**AMENAGEMENT D'UNE VOIE DE LIAISON ENTRE  
L'AVENUE PAUL CASTAING ET LA ROUTE PAUL ISNARD**

Complément n°1 Cas par Cas

Réf : STECT/2022-154

Note complémentaire n°1

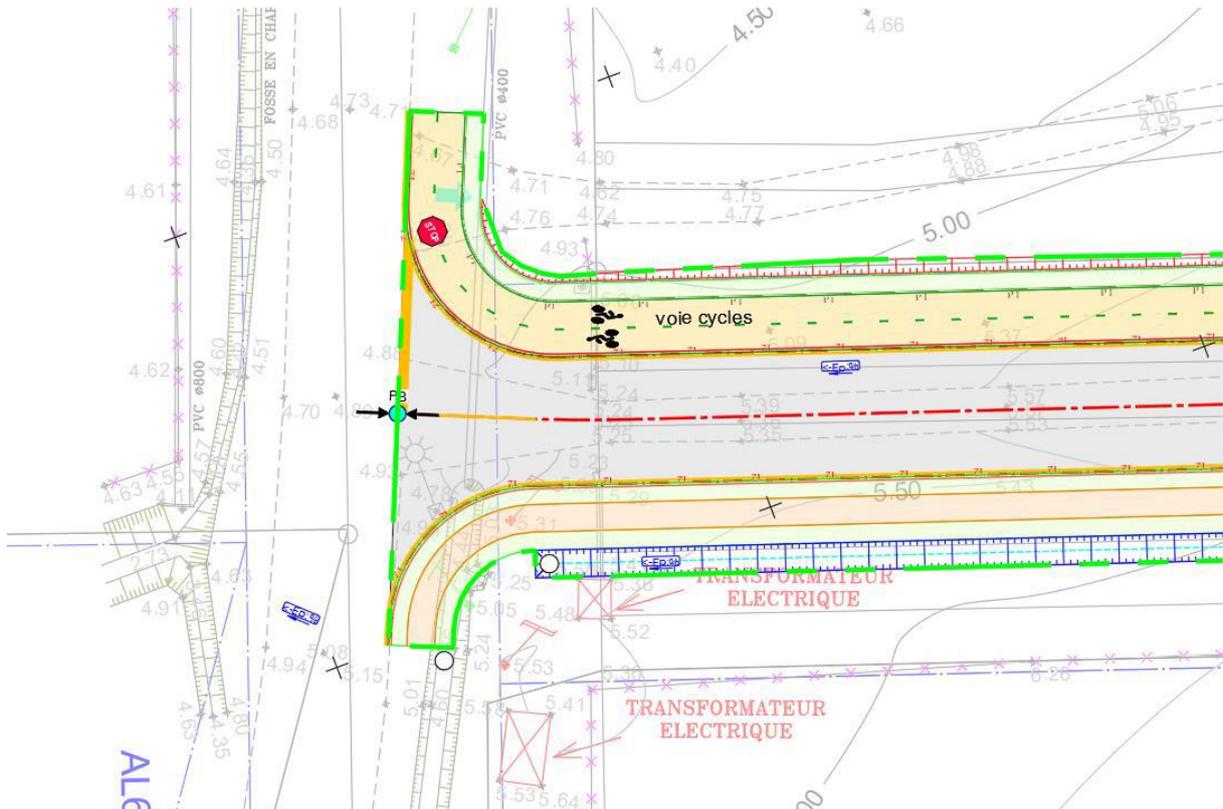
- indiquer les aménagements et signalisations prévus permettant de sécuriser l'accès à la voie cyclable au niveau du rond-point d'un côté et au niveau du croisement marqué par un "stop" de l'autre côté ;

Toute la signalisation verticale réglementaire sera mise en place pour assurer la sécurité des usagers et une bonne compréhension des aménagements publics.

Une signalisation horizontale sera mise en place pour assurer la sécurité des usagers et la compréhension des aménagements publics.

Le raccordement de la voie de liaison du côté de l'Avenue Paul Castaing se fera via l'aménagement d'un carrefour à sens giratoire.

Le raccordement de la voie de liaison à la route Paul Isnard se fera via la mise en place du régime de priorité « Stop ». Ce sont les usagers empruntant la voie de liaison et souhaitant s'engager dans la rue Paul Isnard qui devront marquer l'arrêt au « Stop ».

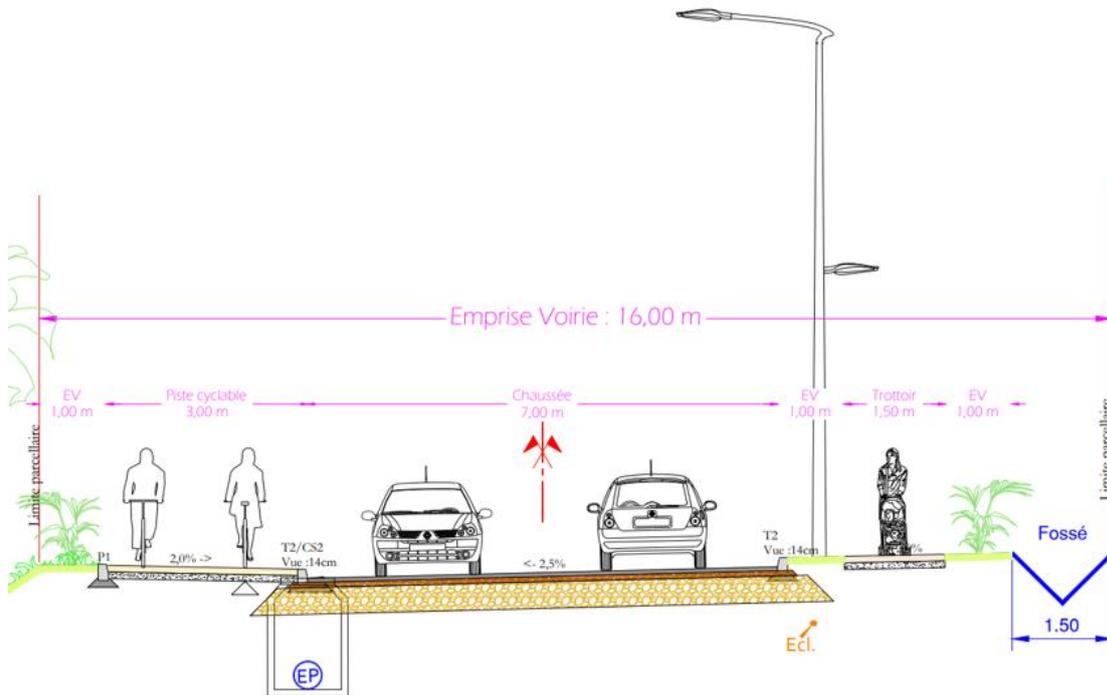
- préciser la superficie de déboisement prévu, et préciser si le projet prévoit l'aménagement d'espaces paysagers (espaces verts permettant de séparer chaussée, piste cyclable, voie piétonne et fossés, plantation d'arbres d'ombrage) ;

La superficie de déboisement / défriche est d'environ 6 000 m<sup>2</sup>.

Des aménagements paysager et espaces verts sont prévus le long des trottoirs et de la piste cyclable.
